EVIDENČNÍ LIST ZMĚNY STAVBY

Název a registrační číslo stavby: PŘEDNÁDRAŽNÍ PROSTOR HAVÍŘOV CZ.06.1.37/0.0/0.0/16_045/0008965		Číslo změny stavby: 2
Název stavebního objektu/provozního souboru (SO/PS): SO 11 Přeložka Horkovodu

Technický výkres bourané sekundární trasy horkovodu

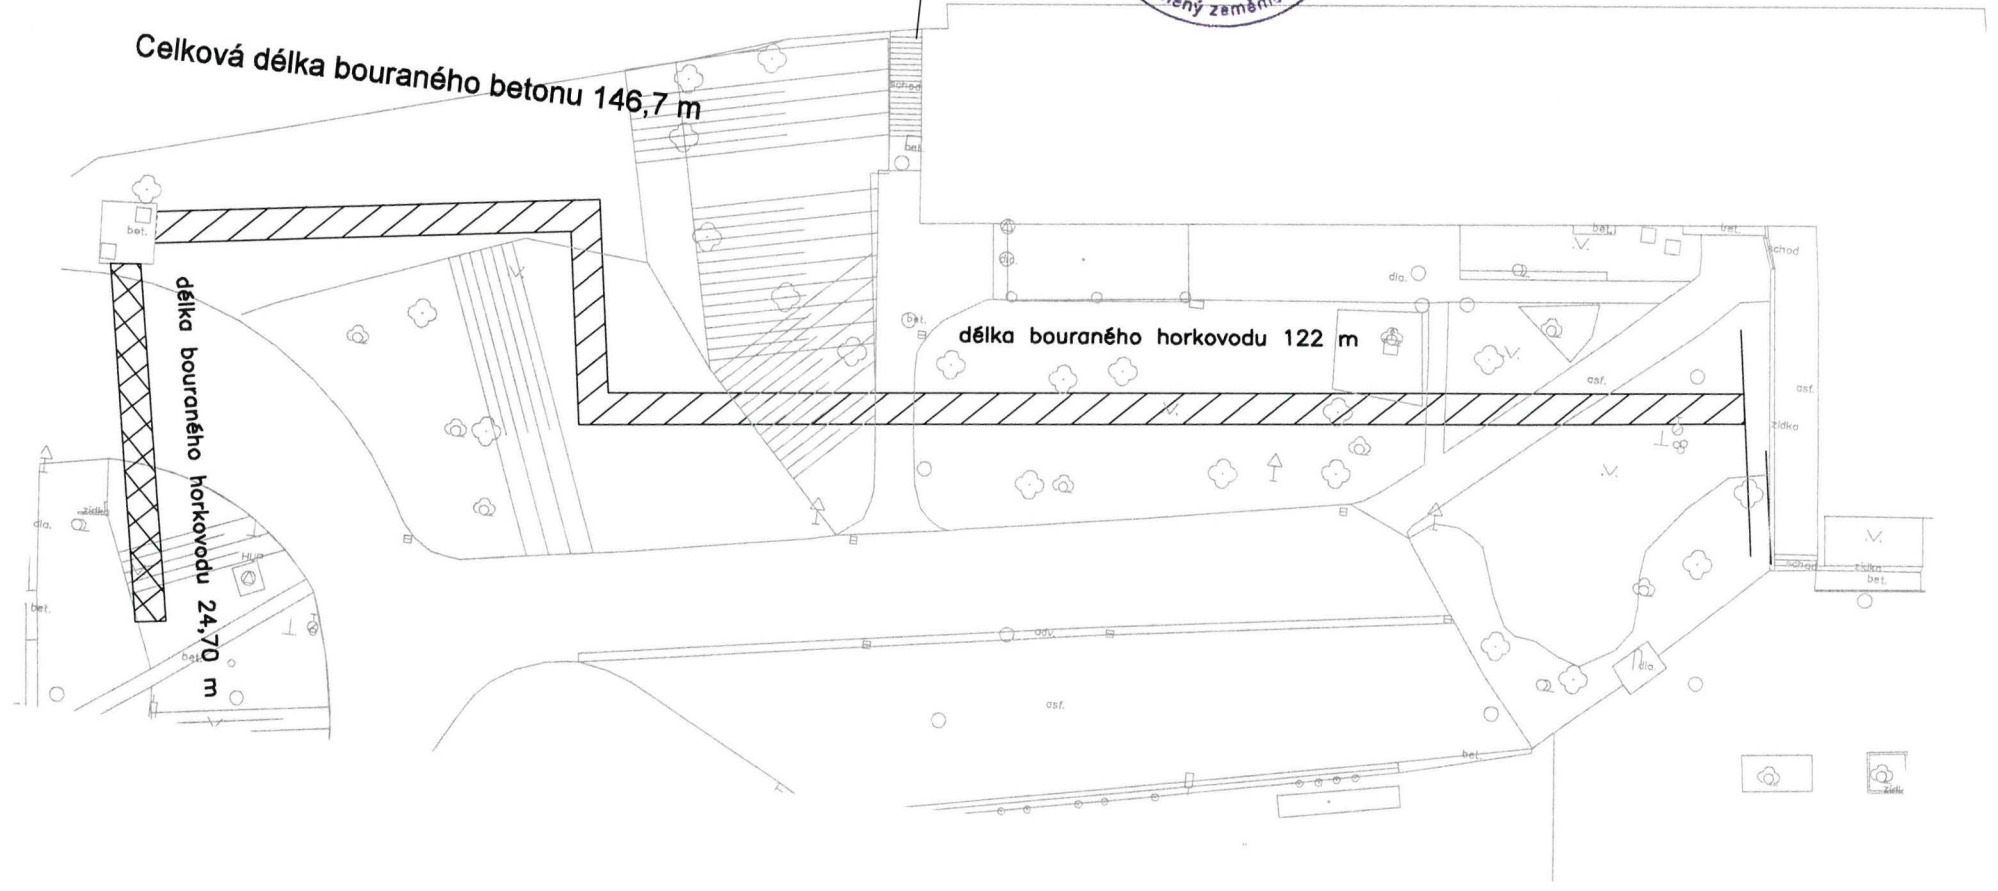
V průběhu stavebních prací bylo zjištěno, je potřeba realizovat uvedené stavební práce a dodávky:
 V rámci projektová dokumentace stavby je navržena přeložka horkovodu pro primární úsek (od silničního podjezdu pod železniční tratí do budovy nádraží). Na primárním úseku stávajícího ŽB dvojitého kanálu o vnitřních rozměrech 800x450mm a 500x450mm budou demontovány zakrytové ŽB desky, stěny a dno kanálu budou ponechány.
 Projektová dokumentace navrhovala stávající nevyužívaný sekundární rozvod horkovodu - trasa odbočky horkovodu pro bytový dům (Zlatý dešť) - ponechat bez zásahu.
 Dvojitý ŽB kanál sekundárního úseku horkovodu ve skutečnosti neodpovídá předpokládané poloze dané vytýčením a svou výškovou polohou zasahuje do konstrukčních vrstev vozovky. Současně jsou v kolektoru celkem 4 ks potrubí. Z tohoto důvodu je nutné vybourání sekundárního ŽB kanálu úseku v délce 146,7 m.

Celková délka bouraného betonu 146,7 m

délka bouraného horkovodu 122 m

délka bouraného horkovodu 24,70 m
